Acuerdo 941 Por el cual se aprueba la incorporación del cambio en los límites de generación y absorción de potencia reactiva de las unidades 1 a 3 de la planta de generación San Francisco y las respectivas curvas de carga

941

2 Marzo, 2017

Curva de cargabilidad unidades 1 a 3 San Francisco

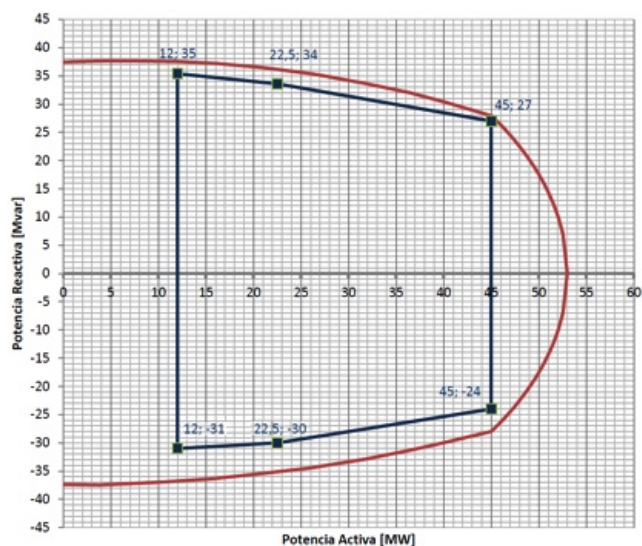
- 2 Que como resultado de la realización de las pruebas de potencia reactiva de las unidades 1 a 3 de la planta de generación San Francisco, se encontraron diferencias en los límites de generación y absorción de potencia reactiva, haciéndose necesario solicitar el cambio de los parámetros de la curva de cargabilidad.

- 1 Aprobar la declaración de una nueva curva operativa de carga de las unidades 1 a 3 de la planta de generación San Francisco, en las que se define la capacidad para entrega y absorción de potencia reactiva de la unidad en función de la potencia activa generada.

P [MW]	Q [Mvar]	P [MW]	Q [Mvar]
45	27	45	-24
22.5	34	22.5	-30
12	36	12	-31
